改善箇所説明図

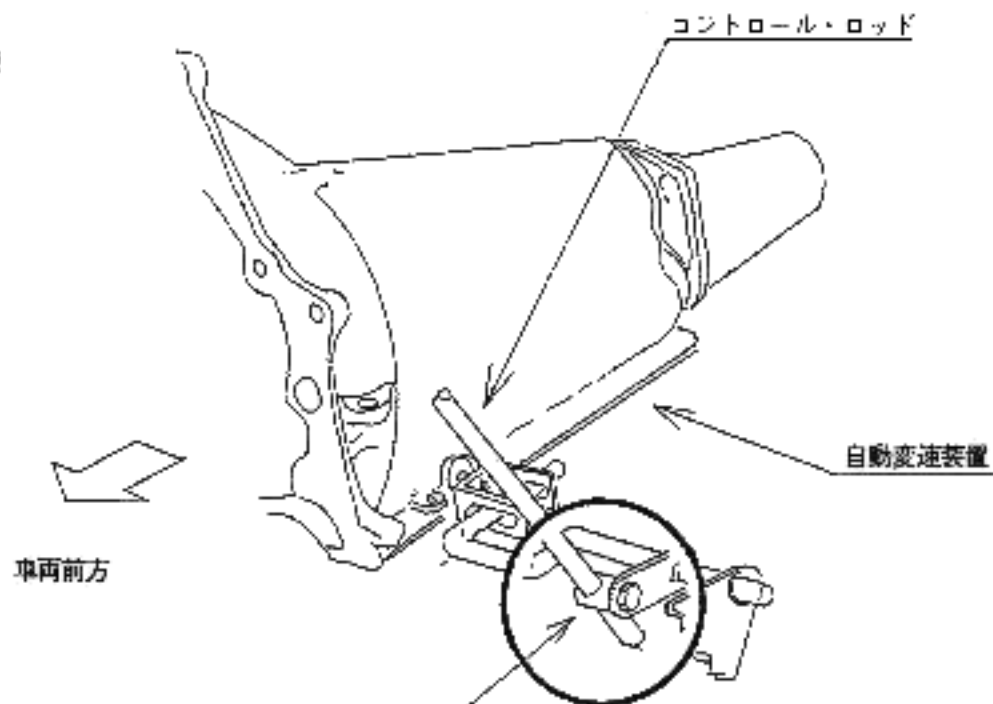
基準不適合発生箇所

(コントロール・ロッドの位置が正しく調整されていない
ものがあるため、パーキング位置にシフトしても、駐車
機構が作動しないおそれがある。)

<改善内容>

コントロール・ロッドの位置を点検し、
調整不良のものは正しく調整する。
